**ASUNTO: ADENDA No. 03 - RESPUESTA OBSERVACIONES
REALIZADAS A LOS PLIEGOS DE CONDICIONES DE LA
INVITACIÓN PÚBLICA N° 010 DE 2011.**

DIRIGIDA A: SEÑORES OFERENTES INVITACIÓN PÚBLICA No. 010 DE 2011.

Nos permitimos dar respuesta a las observaciones formuladas en la Audiencia de Aclaraciones y mediante oficios y correos electrónicos relacionadas con la Invitación Pública N° 010 de 2011 que tiene por objeto la selección del contratista para la compraventa e instalación de divisiones y mobiliario para oficina abierta de la Facultad de Relaciones Internacionales, Estrategia y Seguridad, ubicada en el Campus Nueva Granada en Cajicá de la Universidad Militar Nueva Granada.

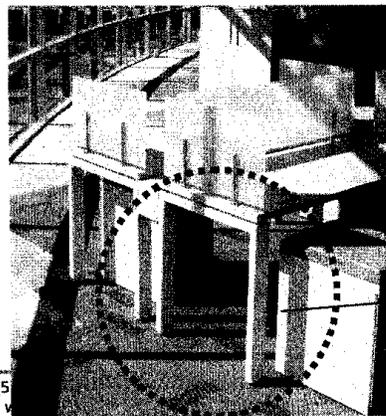
- j. En el Pliego de Condiciones ANEXO 8 - Numeral 2.3 DUCTOS se especifica "El sistema debe poseer ducto a nivel de zócalo y a nivel de superficie" y en la ficha del Ítem 8 SUPMB-02 PUESTO COORDINADOR, Ítem 8 PSCO-01 PUESTO SECRETARIA DE COORDINADOR solicitamos nos aclaren que prevalece frente a esta incongruencia y que en la imagen no muestra ni el ducto a nivel de zócalo y a nivel de superficie.

Respuesta: Se aclara que son dos ductos uno inferior y otro superior de superficie de acuerdo a lo especificado en numeral 2.3 del anexo 8, especificaciones técnicas y/o adendas.
